改善箇所説明図

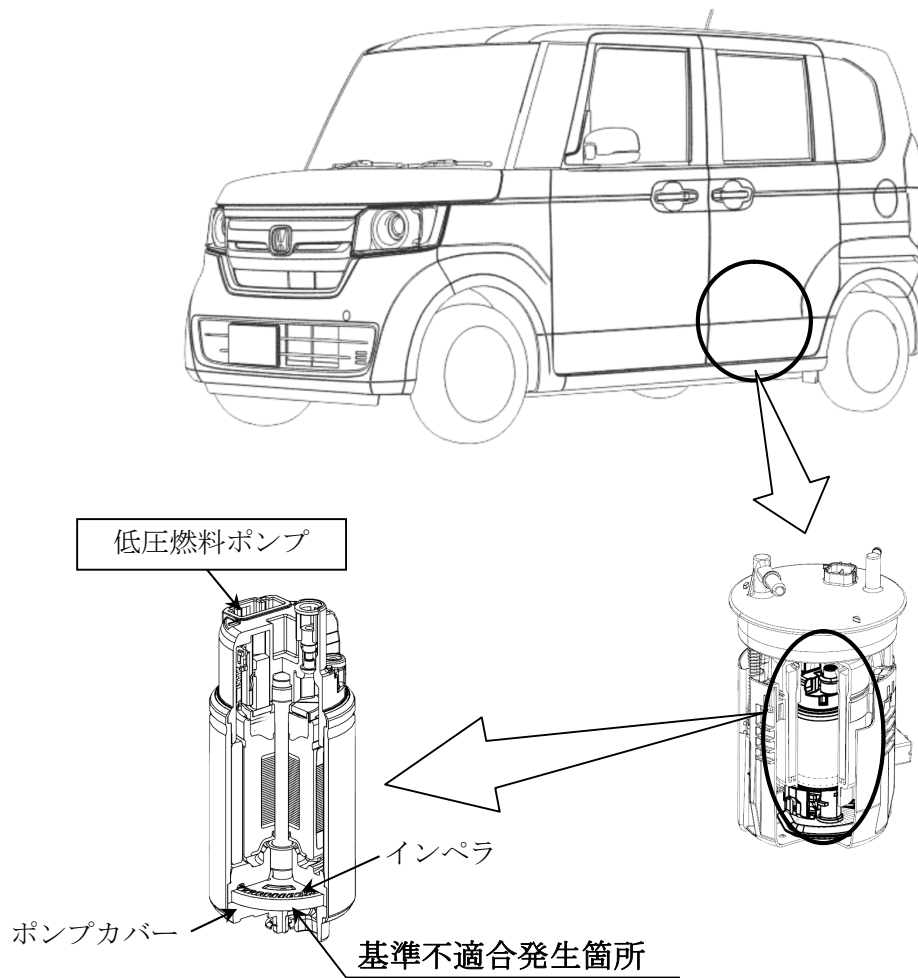
低圧燃料ポンプのインペラ（樹脂製羽根車）において、成形条件が不適切なため、樹脂密度が低くなって、燃料により膨潤して変形することがある。そのため、インペラがポンプカバーと接触して燃料ポンプが作動不良となり、最悪の場合、走行中エンストに至るおそれがある。

全車両、低圧燃料ポンプを対策品と交換する。

識別：車台番号打刻の下一桁目上部に黄色ペイントを塗布する。
